Arkitekttävling om
Stockholms Stadsbibliotek

Juryns rapport

Slutligt resultat av
allmän arkitekttävling
i två steg

Stockholm november 2007

DELPHINIUM

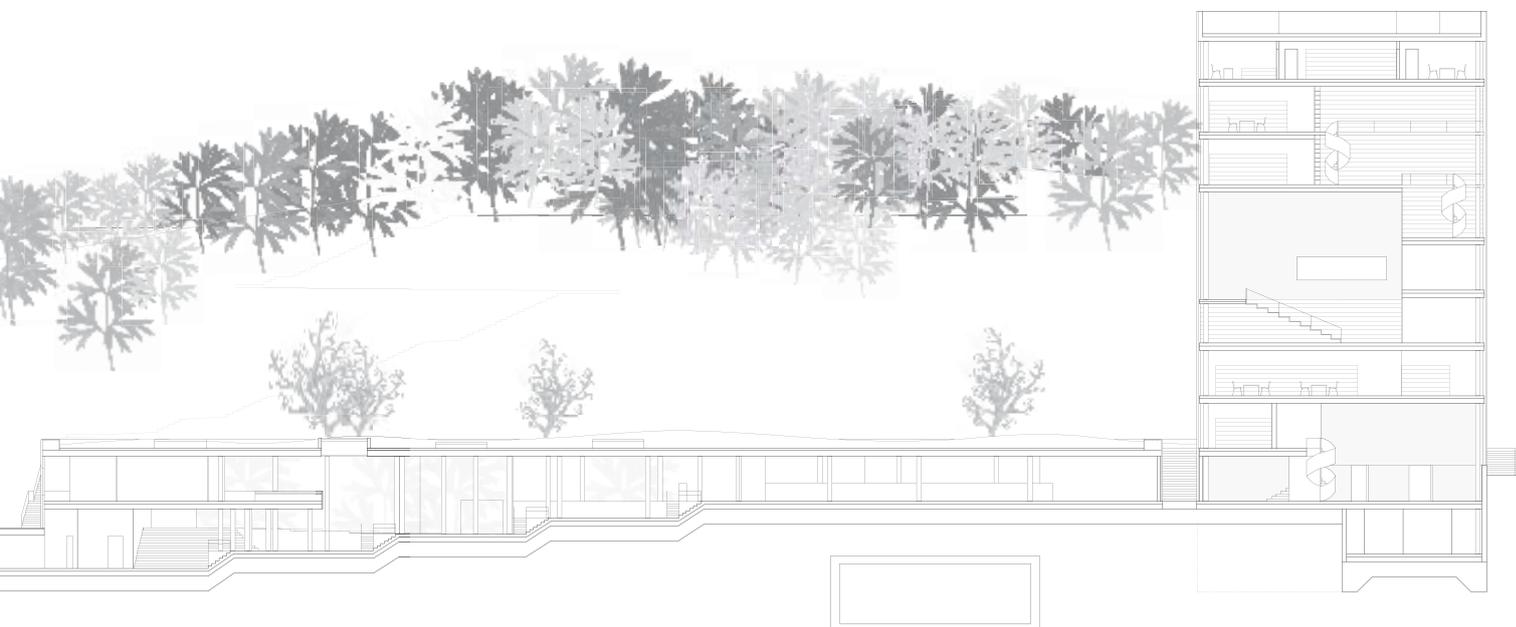
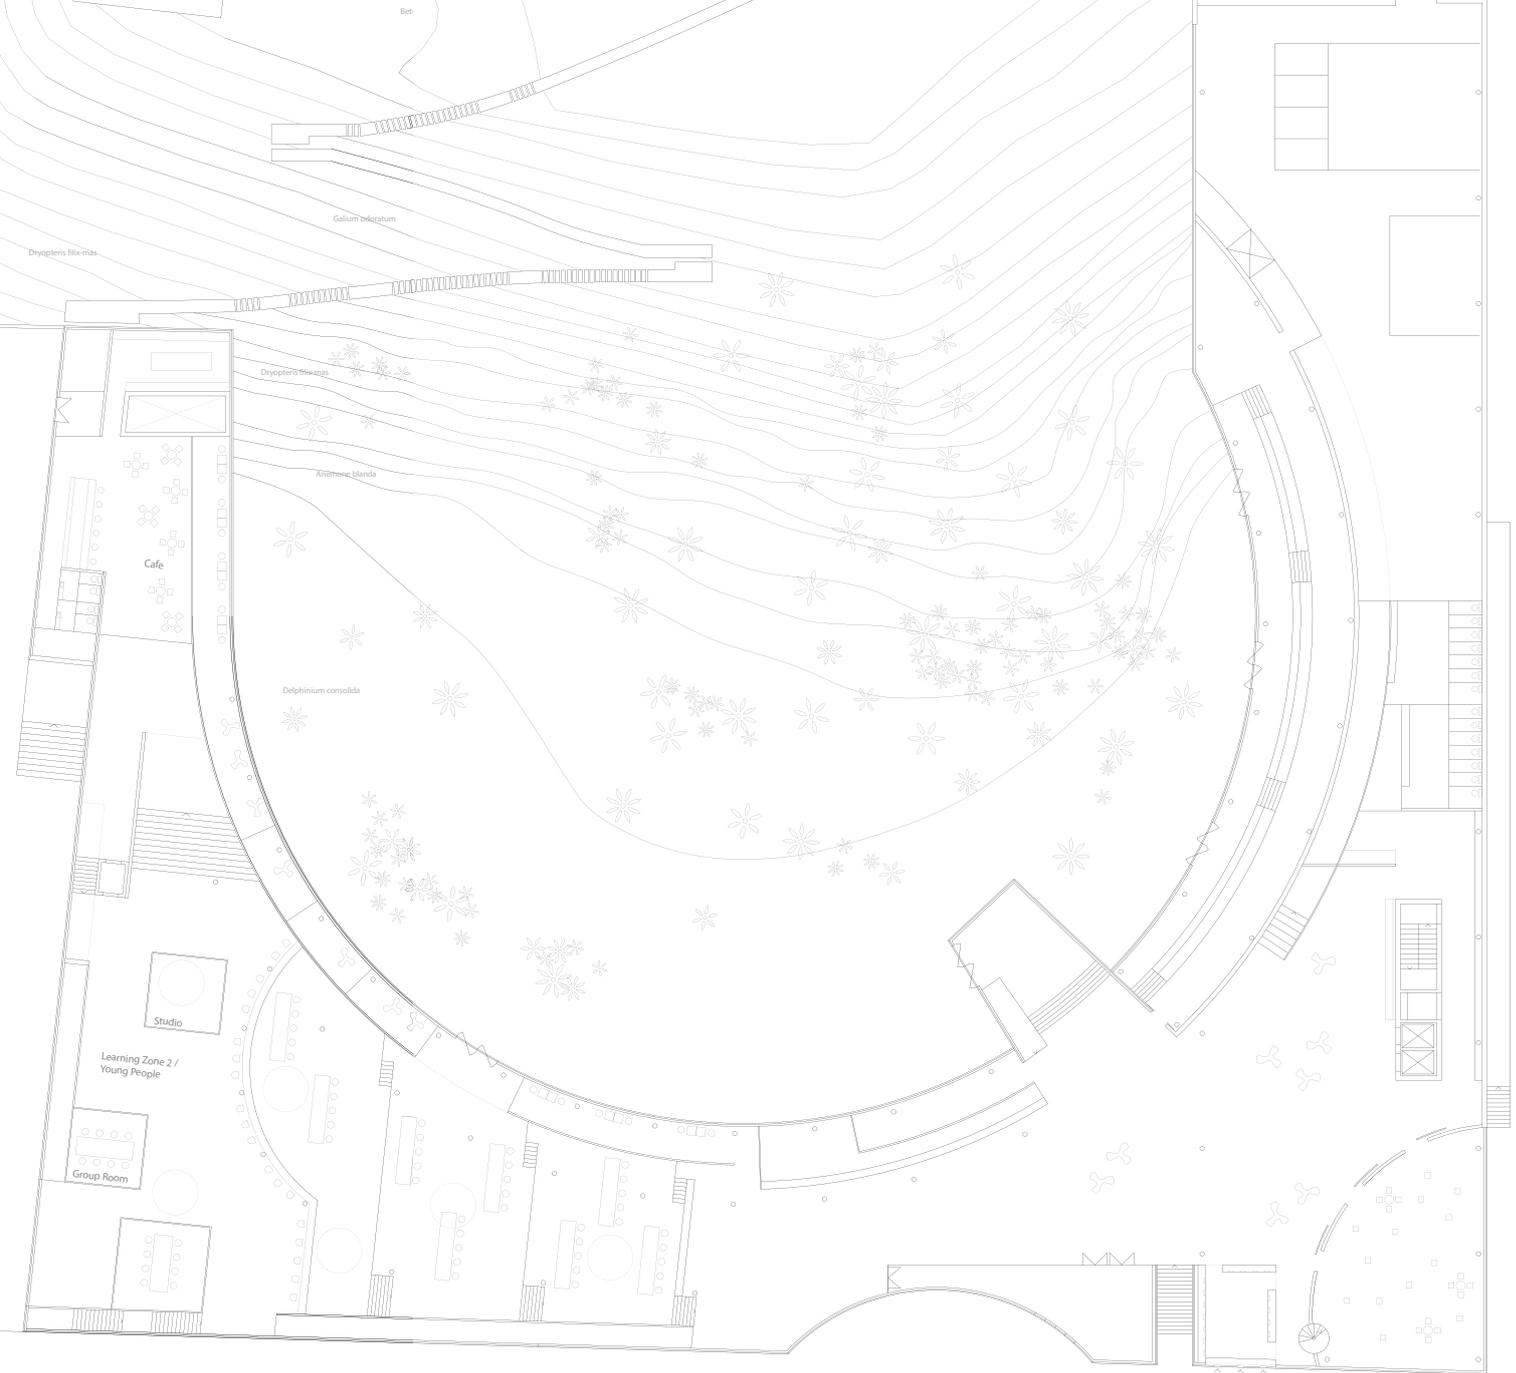
Högdelen fasad är både hemligheten och lösningen i projektet. I presentationerna ger projektet intryck av en solid vit byggnad – men i själva verket är den en semi-transparent modellerad glasbyggnad som visar vilken verksamhet som pågår i huset under alla tider på dygnet. Fasaden kan ges olika egenskaper och den kan både skydda verksamheten och visa upp den. När mörkret tättnar över Vasastan kommer byggnaden att lysa upp och inbjuda till samtal eller bara att vara en stund för sig själv.

Speciellt intressant är att utveckla de skiftande uttryck som fasaden ger under dagtid, under den mörka årstidens långa skymning och nattetid. Likaså när den speglar kullens täta grönska eller avskalade grenverk. Det finns möjligheter att låta den glasade fasaden vara mer öppen eller sluten beroende på behov. I den fortsatta processen, och i byggnadens fortsatta liv, kan fasaden förändras och anpassas. I verkligt utförande bör det transparenta intrycket förstärkas, vilket kommer att göra byggnaden ännu mer levande. Integrationen av det dekorativa mönstret är speciellt viktigt att utveckla.

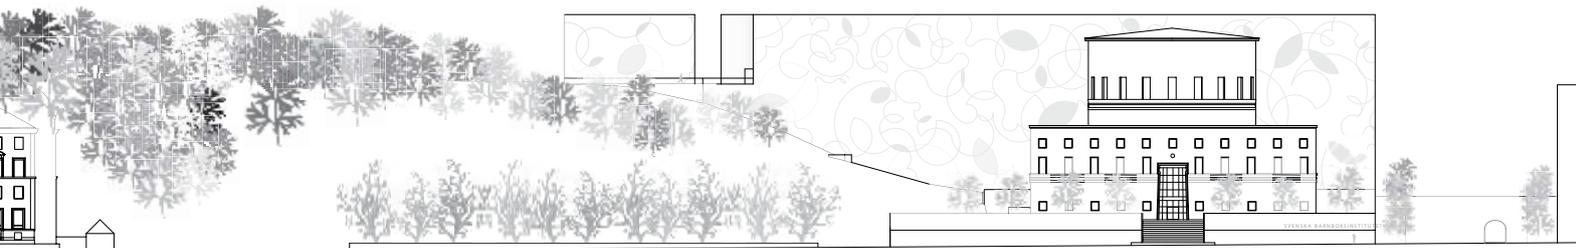
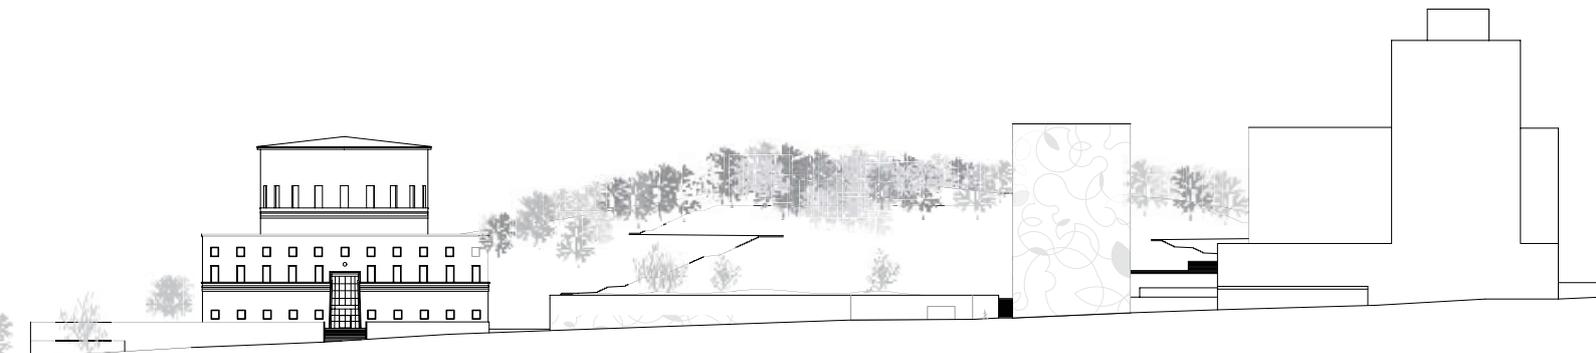
Delphinium är ett mycket lågmålt presenterat förslag, som har krävt ett närmare studium för att dess kvaliteter ska lysa fram. De har förutsättningar att bli mycket starka. Redovisningen har ett lätt antytt och skissmässigt anslag.

Det är viktigt när förslaget ska konkretiseras till en verklig byggnad att stor omsorg ägnas åt att i alla tekniska utföranden bevara och utveckla förslagets skira lätthet och den precisa detaljering som projektet kräver. Vid prövning av olika lösningars utvecklingsbarhet har juryn funnit att det finns en robust grundstruktur i projektet som lätt kan utvecklas.

BRASS

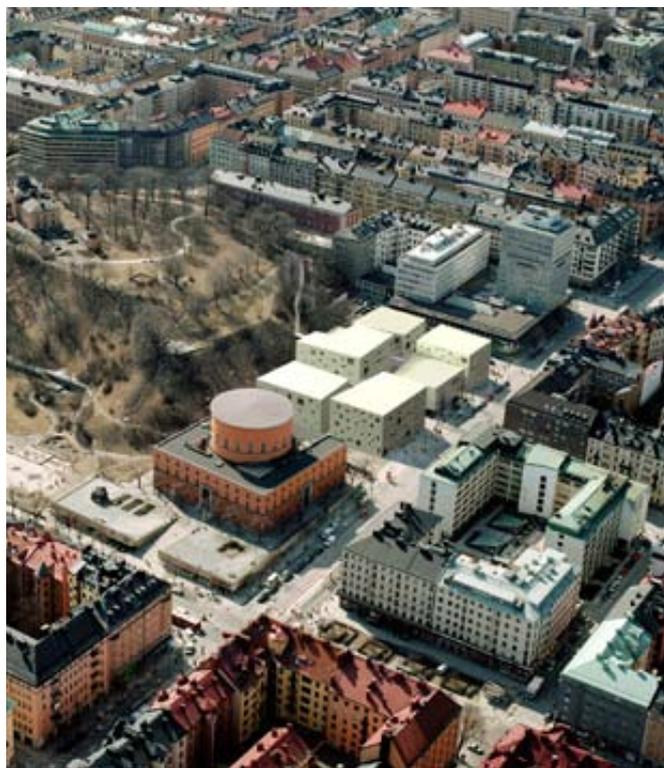
Förslaget stora kvalitet ligger i dess ytterst tydliga helhetsgrepp med det nya biblioteket bokstavligen "inspänt" mellan Asplundhuset och det bevarade tredje annexet mot Gyldéngatan. Det är det enda som på ett övertygande sätt visat en lösning som genom sin dockning mot Asplundhuset motiverar en borttagning av den fjärde flygeln. Förslaget representerar idealbilden av ett funktionellt bibliotek med klara funktionella zoner och en tydlig offentligt inbjudande entrédel mot Odengatan.
